肖厝港区 2#、3#、4#泊位岸电工程澄清、修改及补充通知 (第 01 号)

现将由我司组织招标的肖厝港区 2#、3#、4#泊位岸电工程(招标编号:FJBFZB(Z)2023-078)的招标文件的澄清、修改及补充内容通知如下：

图纸

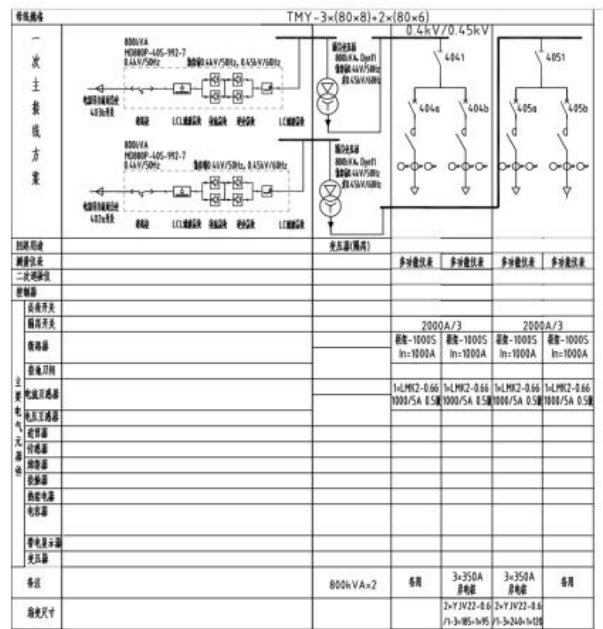
2. 供货清单内 2 台高压柜见图纸要求，系统为低压系统，无高压柜。以上问题望回复。

答：以图纸为准。

图纸

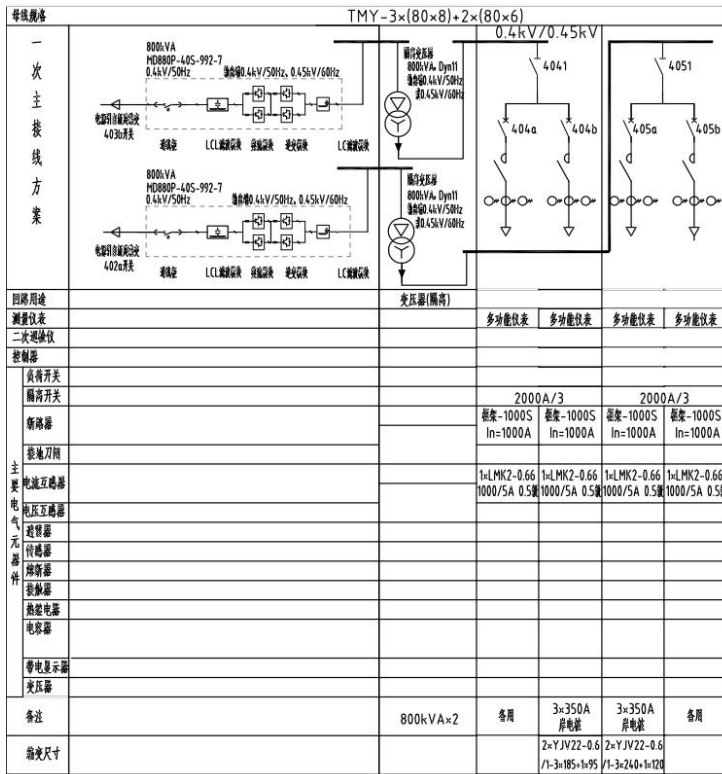
22. 供货清单内2台高压柜见图纸要求，系统为低压系统，无高压柜
技术规格书供货清单

答: 以图纸为准。
